別添 6

添 付 書 類 九

変更後における発電用原子炉施設の放射線の管理に関する説明書

下記項目の記述及び関連図面等を次のとおり変更，追加又は削除する。

第3.1-1図 管理区域図

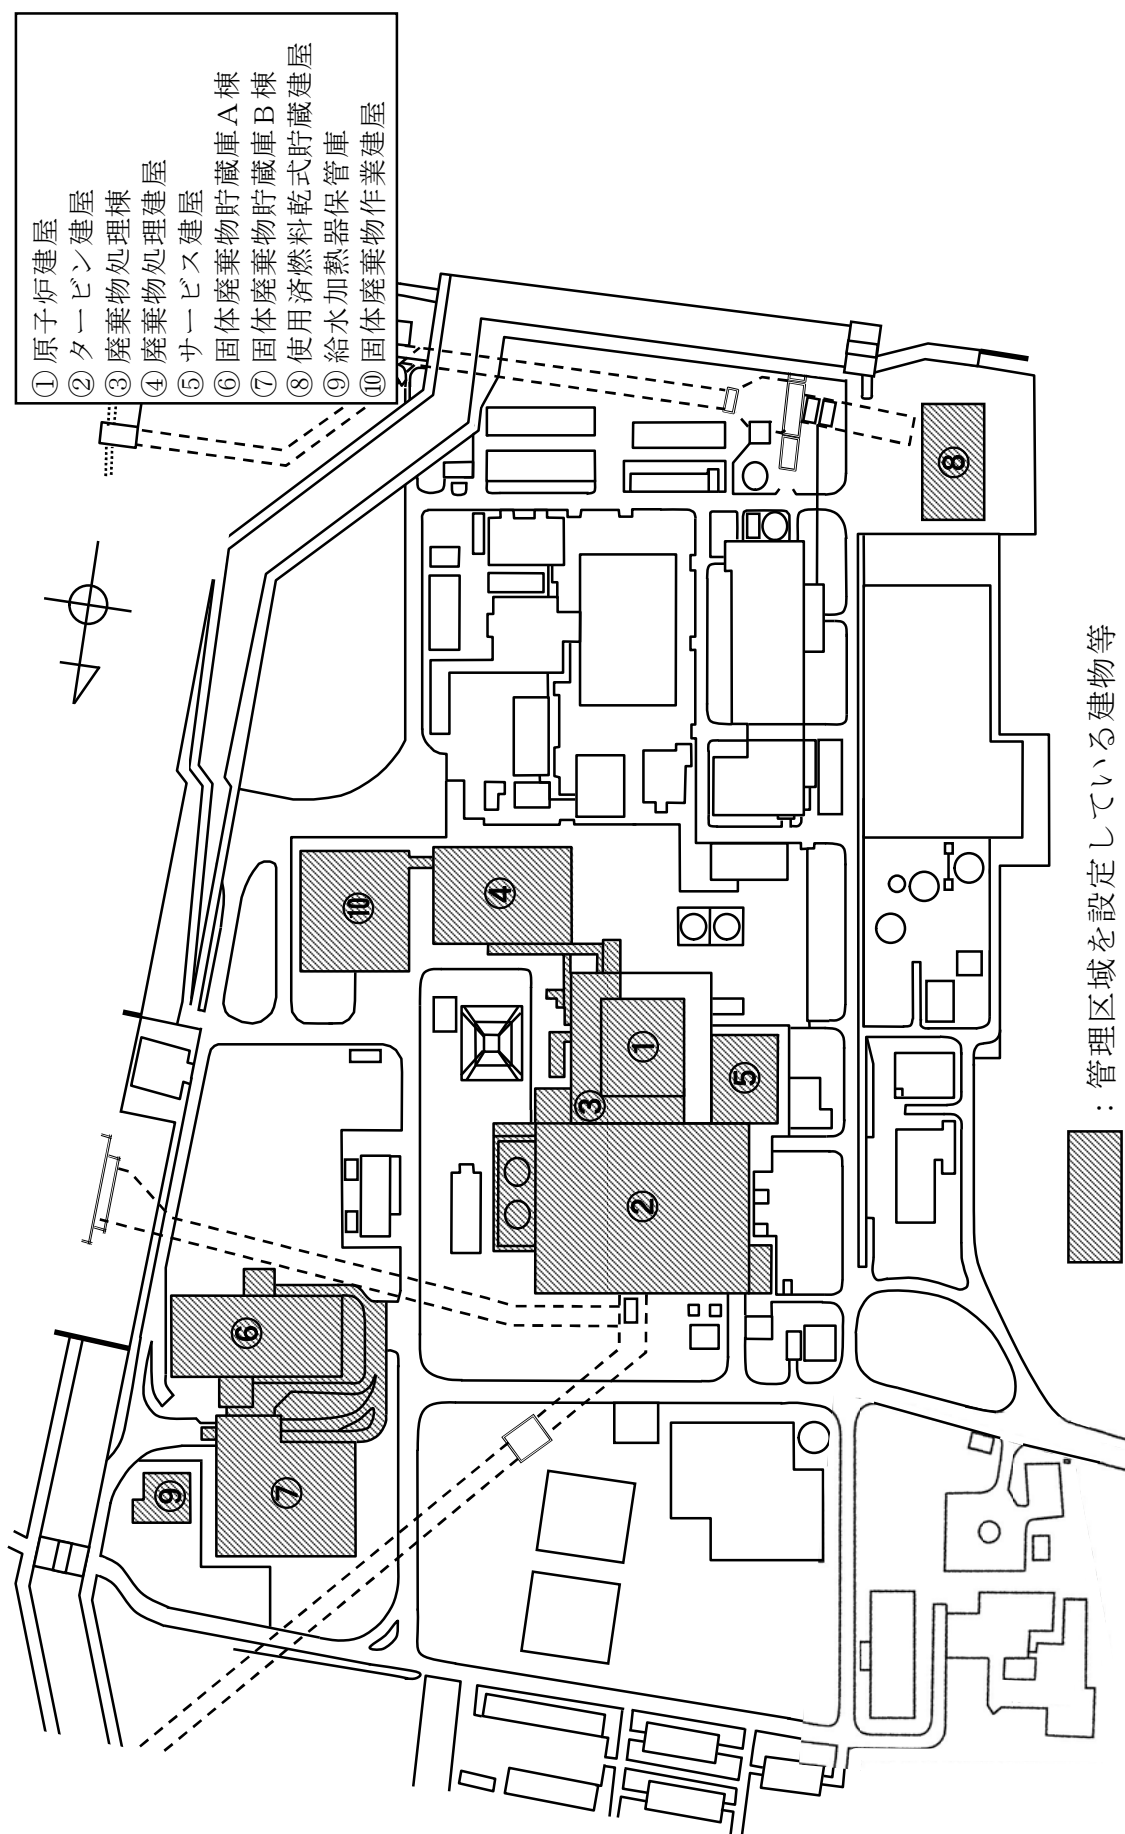
第 3.1－1 図 管理区域図

第5.1-2図 線量計算地点図 (その2)

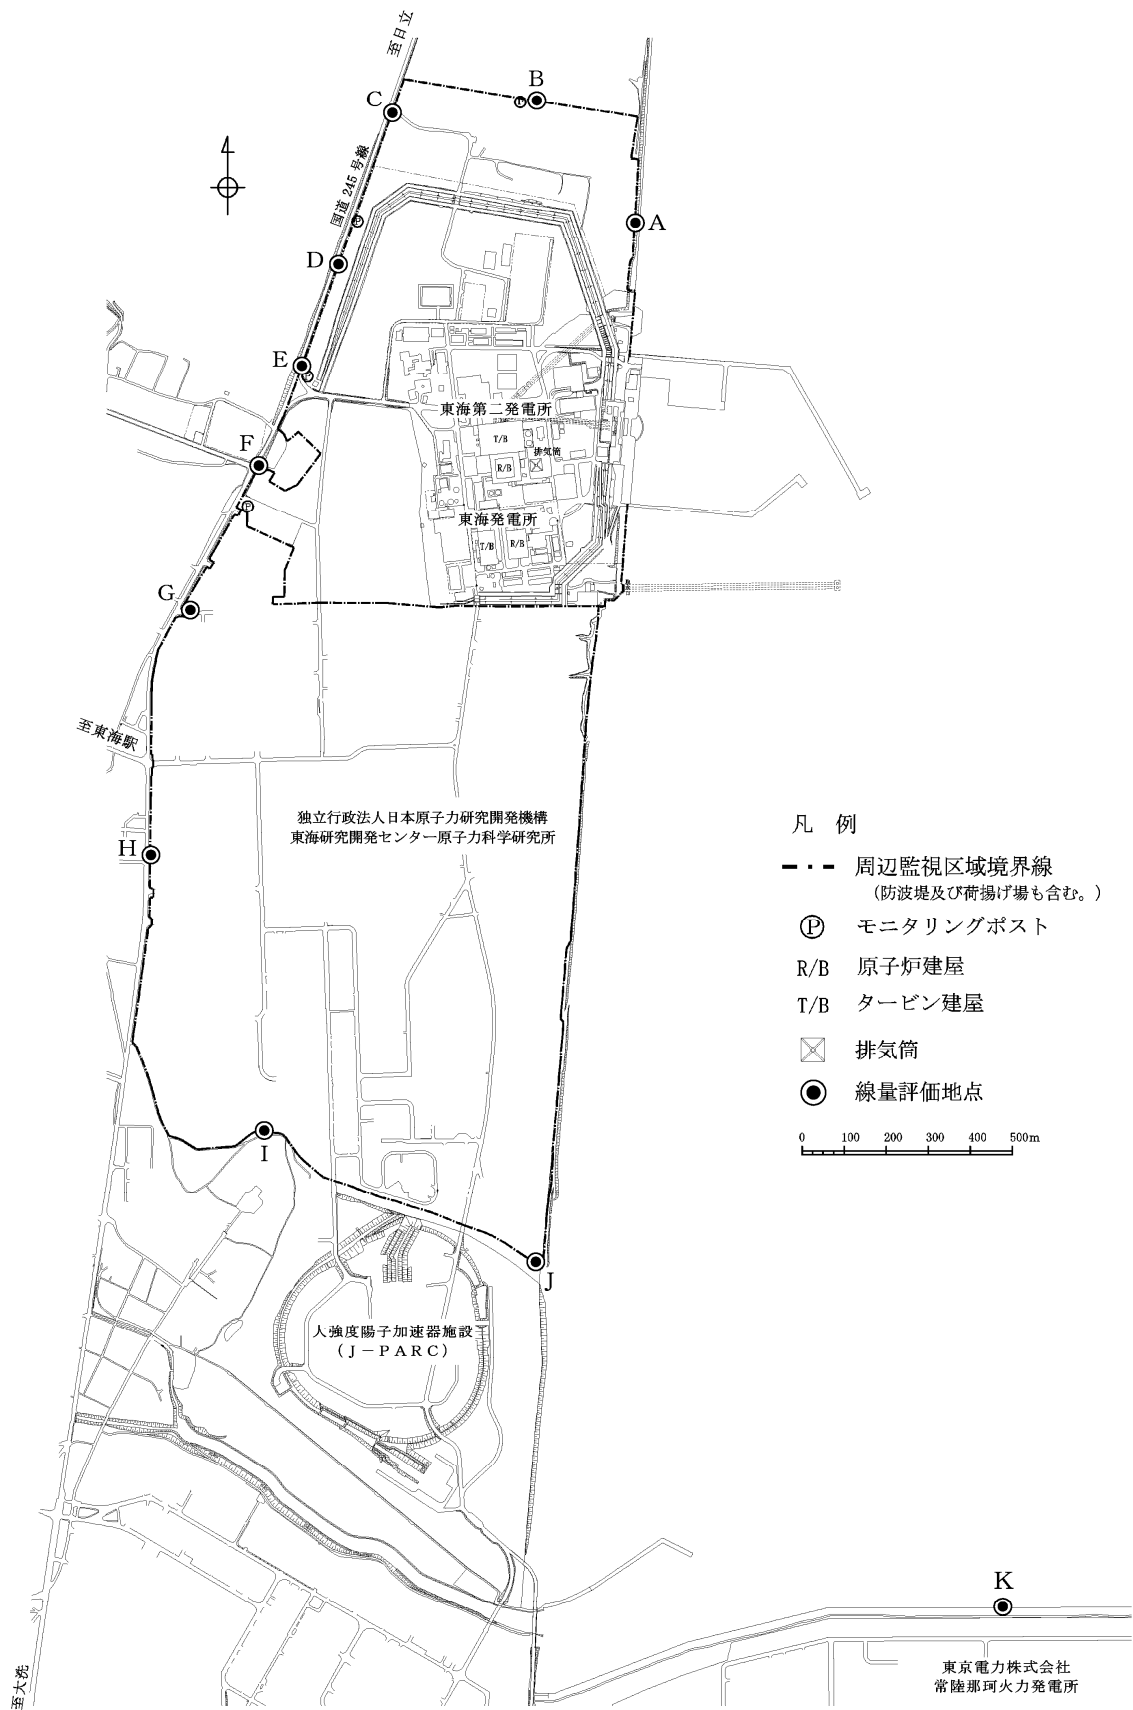
- 5.1.1.3 よう素に起因する実効線量
 - 5.1.1.3.1 気体廃棄物中に含まれるよう素に起因する実効線量
 - 5.1.1.3.1.1 年平均地上空気中濃度の計算
 - 5.1.1.3.1.3 計算結果
 - 5.1.1.3.3 気体廃棄物中及び液体廃棄物中に含まれるよう素を同時に摂取する場合の実効線量
- 5.1.2 線量の評価結果
 - 第5.1-1表 放出源の有効高さ
 - 第5.1-2表 風向出現頻度及び風速0.5～2.0m/sの風向出現頻度
 - 第5.1-3表 風向別大気安定度別風速逆数の総和
 - 第5.1-4表 風向別大気安定度別風速逆数の平均及び風向別風速逆数の平均
 - 第5.1-5表 風向出現頻度（隣接方位も含む）及び間欠放出時の3方位に向かう合計回数
 - 第5.1-6表 周辺監視区域境界における希ガスの γ 線に起因する実効線量（東海第二発電所）
 - 第5.1-7表 人の居住に着目した場合の希ガスの γ 線に起因する実効線量（東海第二発電所）
 - 第5.1-11表 よう素の年平均地上空気中濃度（東海第二発電所）
 - 第5.1-12表 気体廃棄物中に含まれるよう素に起因する実効線量（東海第二発電所）
 - 第5.1-13表 気体廃棄物中及び液体廃棄物中に含まれるよう素に起因する実効線量（東海第二発電所）
 - 第5.1-1図 線量計算地点図（その1）
 - 第5.1-2図 線量計算地点図（その2）

また、周辺における将来の集落の形成を考慮し、北側については周辺監視区域境界、西側については国道245号線、南側については原子力科学研究所の南側周辺監視区域境界のそれぞれ外側において、希ガスの γ 線による実効線量が最大となる地点での線量を求める。

これらの地点を、第5.1-2図に示す。
